**Между кабелем и утеплителем  
отсутствует слой фольги**

Между кабелем и утеплителем отсутствует слой фольги[]

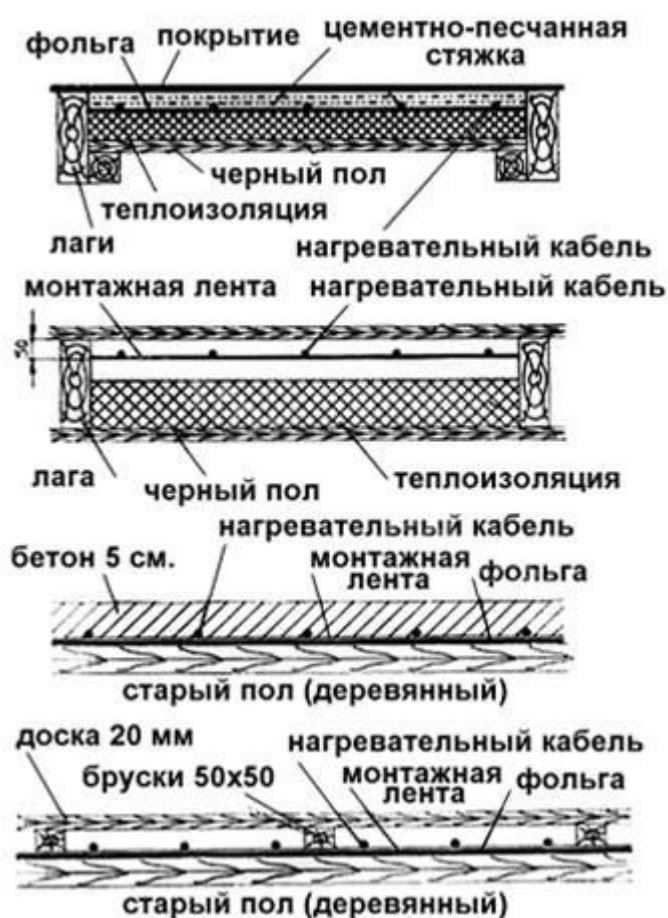
При укладке кабеля, между кабелем и утеплителем отсутствует слой фольги, который должен создавать экран от распространения теплых потоков воздуха вниз[]

При укладке кабеля, между кабелем и утеплителем отсутствует слой фольги, который должен создавать экран от распространения теплых потоков воздуха вниз.

При этом Подрядчиком утверждается, что укладывался слой утеплителя, имеющего покрытие

из фольги, что у эксперта вызывает сомнение по причине отсутствия фиксации данного факта.

Для крепления монтажной ленты и гарантии отсутствия сдвижки ее с закрепленным на ней нагревательным кабелем, при выполнении заливки бетоном и устройстве стяжки, монтажная лента крепится к арматурной сетке специальными зажимами данной ленты. Наличие арматурной сетки при вскрытии не зафиксировано.

При большом разнообразии на современном строительном рынке технологий устройства теплых электрических полов, все они придерживаются требования устройства полов с применением экрана из фольги.
